质量检查整改通知回复单

项目名称	衢州杭泰柯城 160MW 光伏发电项目
主送单位	常州正衡电力工程监理有限公司
抄送单位	衢州杭泰柯城 160MW 光伏发电项目部
整改通知回复内容	
致：监理单位 1、对于个别梁的漏浆及麻面缺陷应及时进行修补，已安排人员进行修补。 2、回填土中较大颗粒的巨大石头严禁回填，再回填过程中严禁机械碰撞梁柱，已安排挖机将巨大的石头挑出，按基础土方回填施工方案进行施工。 3、现场脚手架拆除施工应注意安全，防止直接抛扔，砸伤地面施工人员，已安排专职的安全员进行旁站。 4、女儿墙已安排人员采用直角钢筋加固，楼梯间出屋面处混凝土墙应与柱子已进行加强连接，避雷焊接连接应可靠。 附件：质量问题整改影像文件。	
施工单位 (签章):  项目经理 (签字):  日期: 2016.2.18	
监理单位复查意见	
监理单位 (签章):  总/专业监理工程师 (签字):  日期: 2016.2.18	
备注:

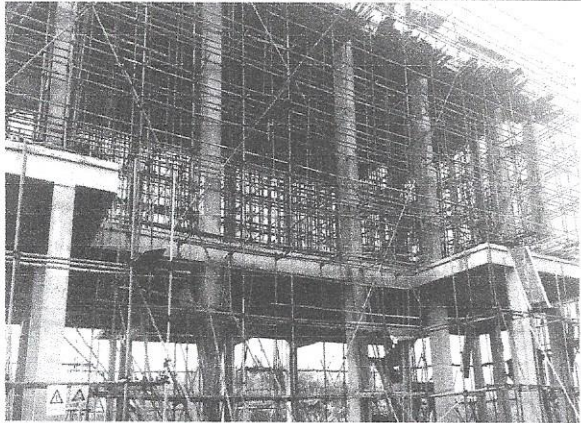
整 改 问 题	1、现场脚手架拆除施工应注意安全，防止直接抛扔，砸伤地面施工人员。	
整 改 方 案	安排专职的安全员在现场进行安全旁站	
图	整改前图片	整改后图片
片		
整 改 问 题	2、回填土中较大颗粒的巨大石头严禁回填，再回填过程中严禁机械碰撞梁柱	
整 改 方 案	安排挖机将巨大的石头挑出，按吐饭回填施工方案进行施工	
图	整改前图片	整改后图片
片

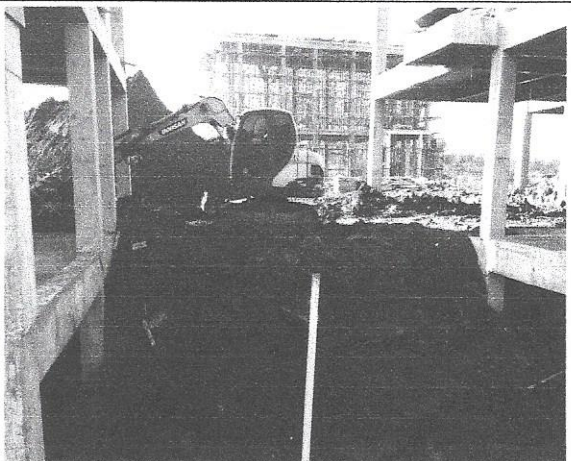
整 改 问 题	3、女儿墙采用直角钢筋加固，楼梯间出屋面处混凝土墙应与柱子进行加强连接，避雷焊接连接应可靠。	
整 改 方 案	要求施工单位对女儿墙钢筋进行加固，避雷针已加强连接，混凝土浇筑完成。	
图 片	整改前图片	整改后图片

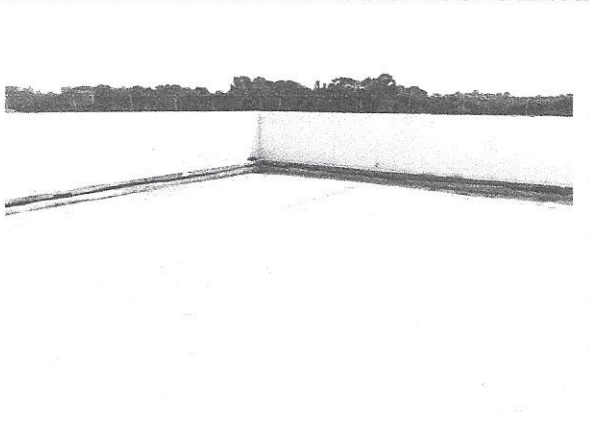
整 改 问 题	2、对于个别梁的漏浆及麻面缺陷应及时进行修补	
整 改 方 案	安排人员对漏浆及麻面处进行修补	
图 片	整改前图片	整改后图片
